**AVIS RELATIF À LA PROTECTION
CONTRE LES EVENTUELS EFFETS NOCIFS ET NUISANCES
PROVOQUÉS PAR LES RAYONNEMENTS NON IONISANTS
GÉNÉRÉS PAR DES ANTENNES ÉMETTRICES STATIONNAIRES**

Commune : COUVIN - Exploitant : PROXIMUS

Référence exploitant : 60CUL_01

Rapport n° 762 / 2025

Figure 1 : Vue en plan des lieux de séjour et des points de contrôle

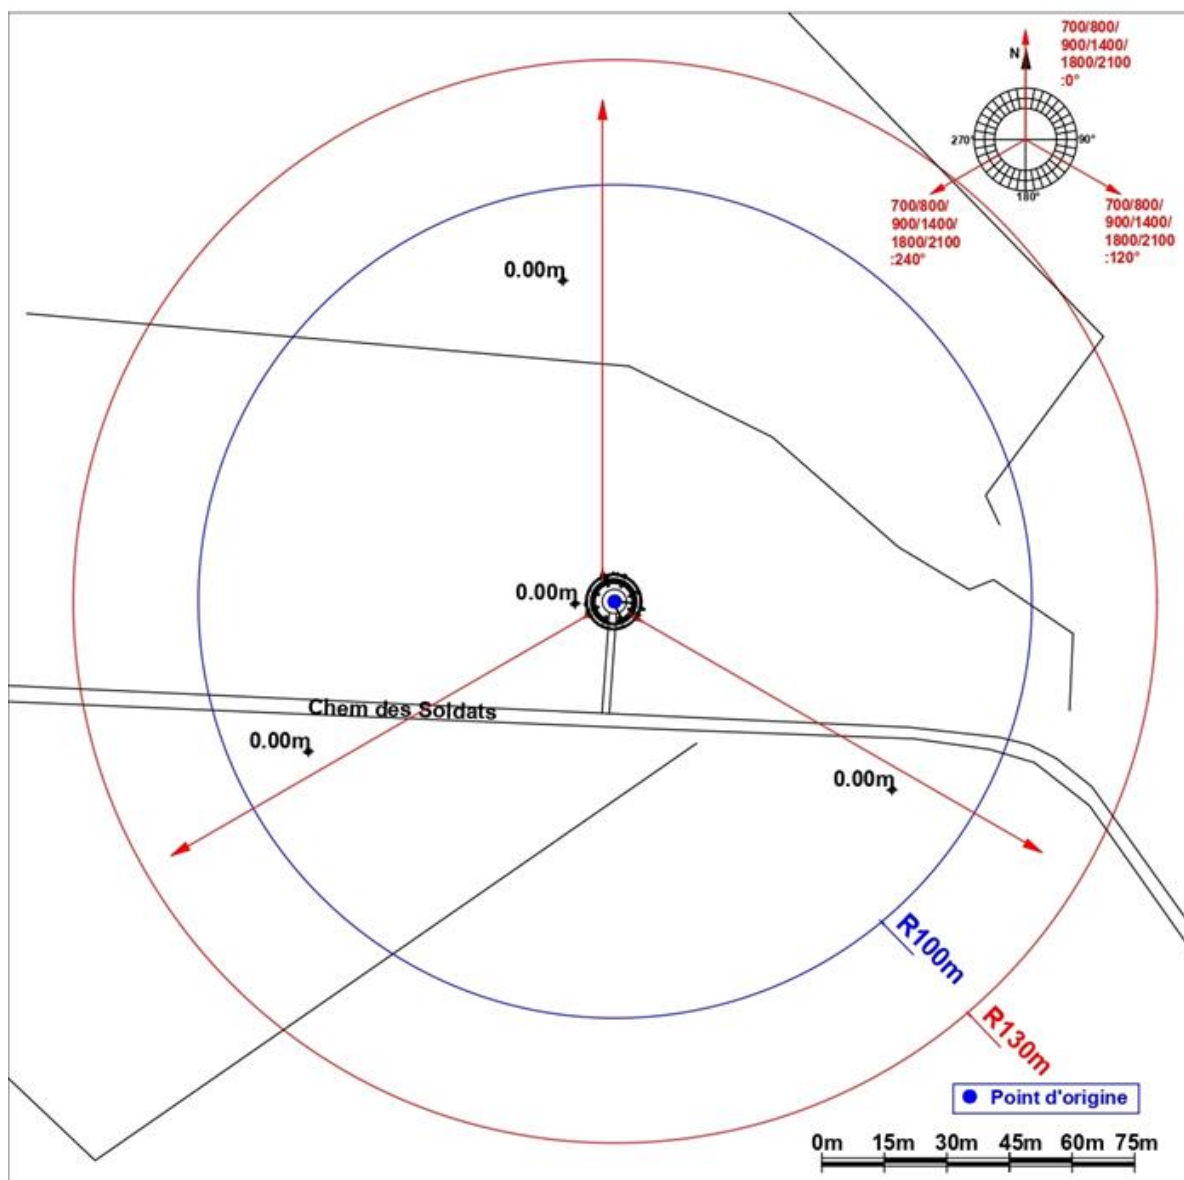
N° point de contrôle	LS	Atténuation (dB)	Indice d'exposition relatif à la limite par installation IE_i
Aucun lieu de séjour ne se trouve dans la zone où la limite d'immission pourrait être atteinte

En ce qui concerne les antennes de l'installation mentionnées dans le tableau 1, la distance maximale à laquelle la limite pourrait être atteinte, à l'extérieur, est égale à 92,0 m. S'il n'y a pas de LS à une distance inférieure, les antennes respectent forcément la limite d'immission.

Dans le cas des LS situés à l'intérieur des bâtiments, une atténuation d'obstacle est prise en compte et il en résulte que la distance maximale à laquelle la limite pourrait être atteinte se réduit à 67,2 m.
